정기(기동점검) 점검 결과보고

[마곡산업단지 공공산업지원시설 건립공사(장기1차)]

□ 점검일시 : 2021.09.08 (수)

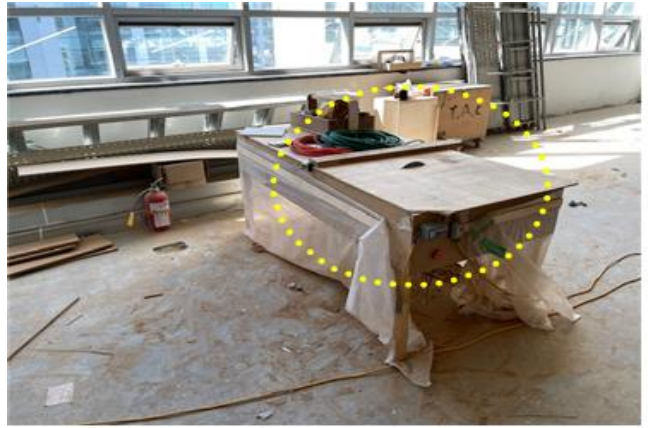
- 유리 설치 작업시 사용되는 고소작업대의 붐대가 도로 방향으로 돌출되어 있어 통행하는 차량에 충돌 위험이 있으므로, 이에 대한 대책 마련 및 조치 요망
- ※ 산업안전보건 기준에 관한 규칙 제38조(사전조사 및 작업계획서의 작성 등)
